# 放射性廃棄物処理場 設計及び工事の方法の認可申請(その3) 補正申請概要

令和2年6月29日  
日本原子力研究開発機構 原子力科学研究所

# 本申請の概要等(1/2)

図-2.1 保管廃棄施設・L及び排水貯留ポンドの通信連絡設備の配置図

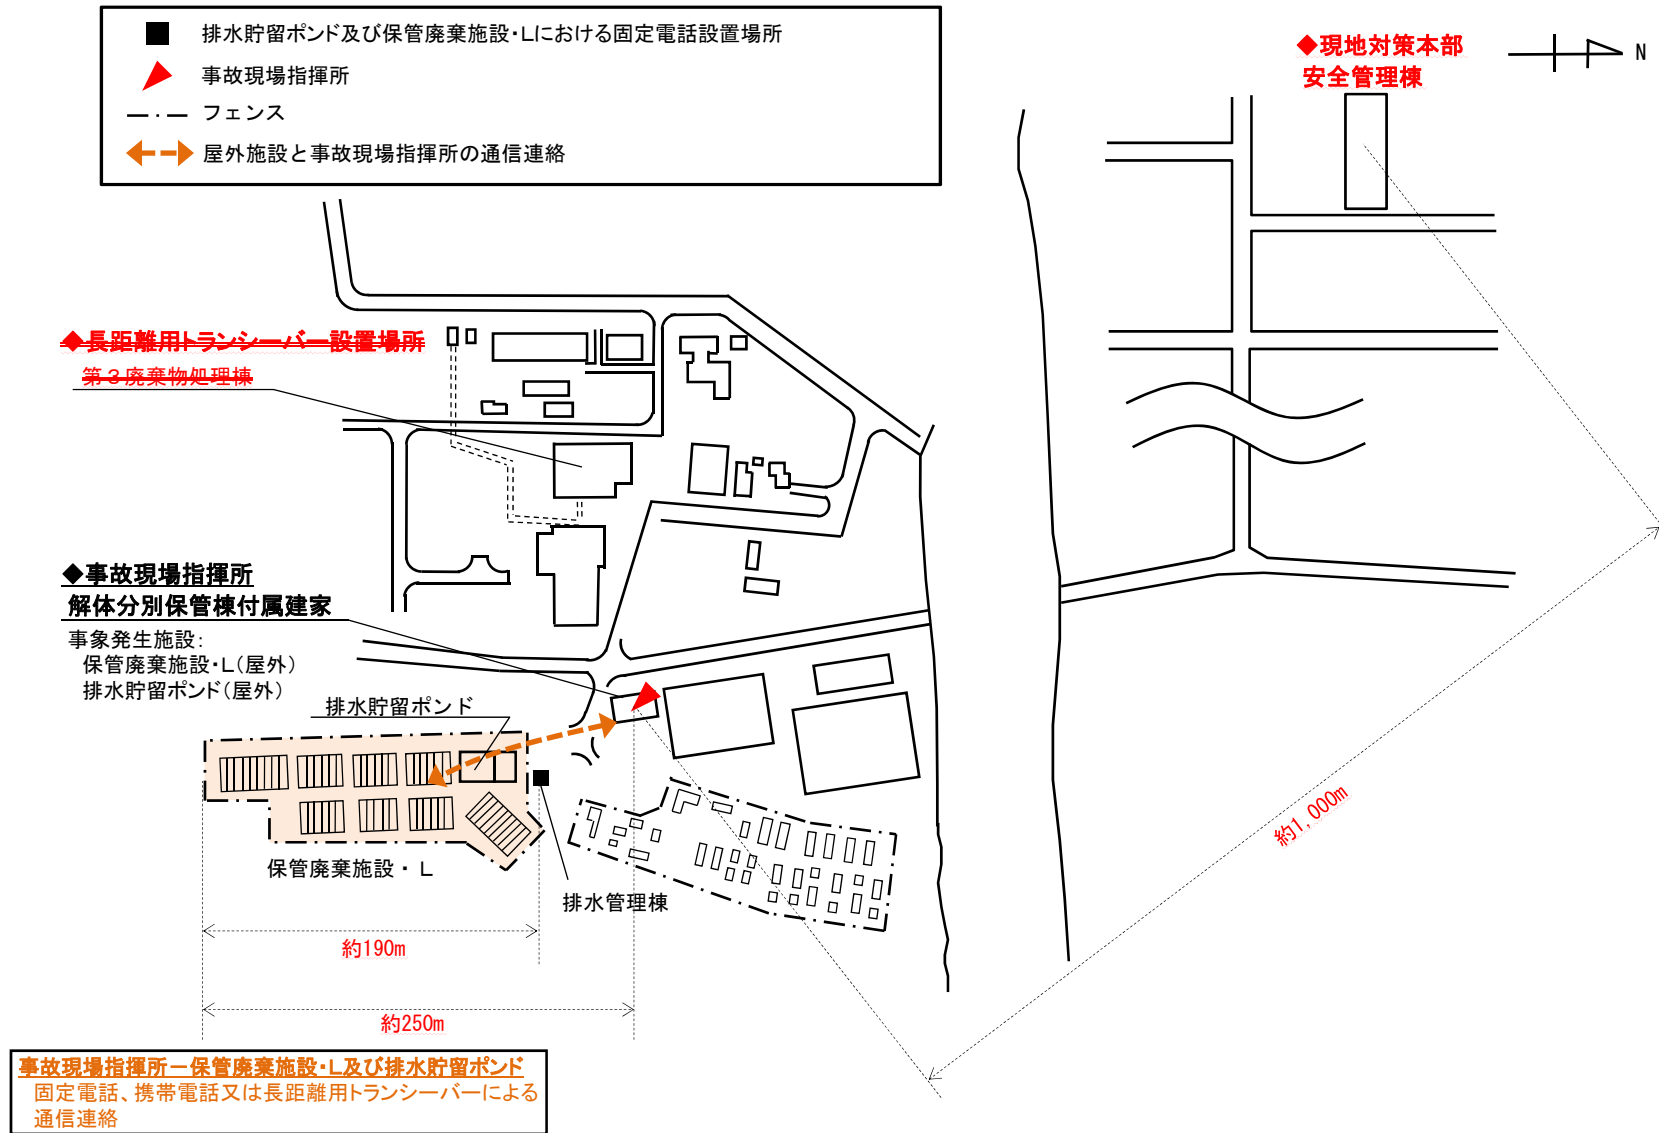
設置場所 (事故現場指揮所)	事象発生施設	固定電話	長距離用 トランシーバー
解体分別保管棟付属建家 会議室	保管廃棄施設・L 排水貯留ポンド	<u>1台</u> *1	<u>1台</u>

事象発生施設	固定電話	携帯電話	施設内用 トランシーバー	長距離用 トランシーバー
保管廃棄施設・L 排水貯留ポンド	<u>1台</u> *1	<u>1台</u>	<u>2台</u> *1	<u>1台</u> *1

~~\*2 事象発生施設で使用する長距離用トランシーバー(1台)については、第3廃棄物処理棟に配置~~

図一2.2 解体分別保管棟付属建家会議室(事故現場指揮所)及び排水管理棟並びに第3廃棄物処理棟の通信連絡設備の配置図

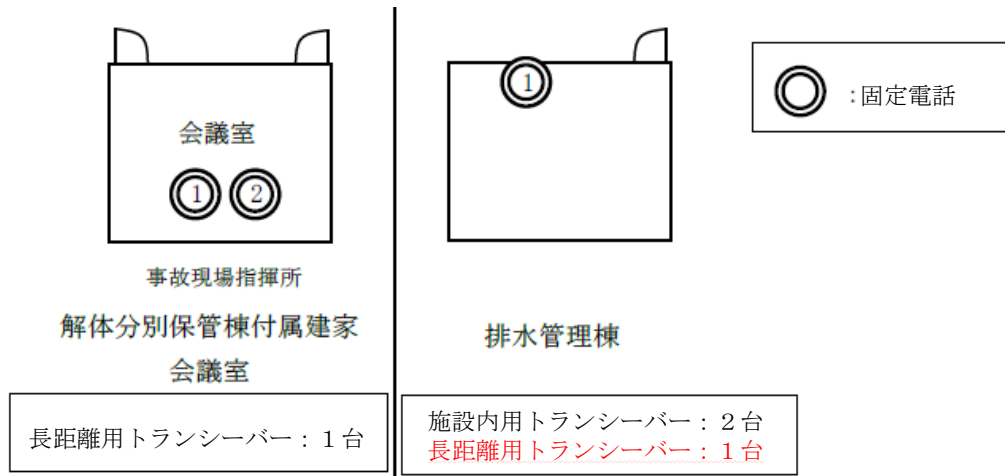
~~※事象発生施設で使用する長距離用トランシーバー(1台)については、第3廃棄物処理棟に配置し、事象発生時に排水管理棟に持参し対応する。~~
